# **Audit bezpečnosti pozemních komunikací**

**Chodník, Kroměříž – Miňůvky**

**Investiční záměr**

**Hodnotící listy**

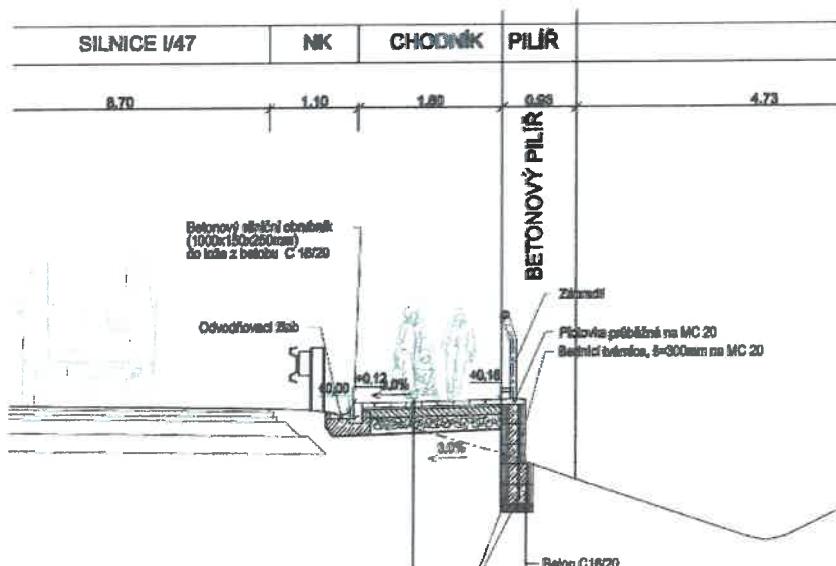
Předmětem auditu je samostatně vedená stezka pro pěší podél silnice II/367. Stavba je rozdělena na 3 etapy popsané v kapitole 2. Celková délka trasy je 1,335 km.
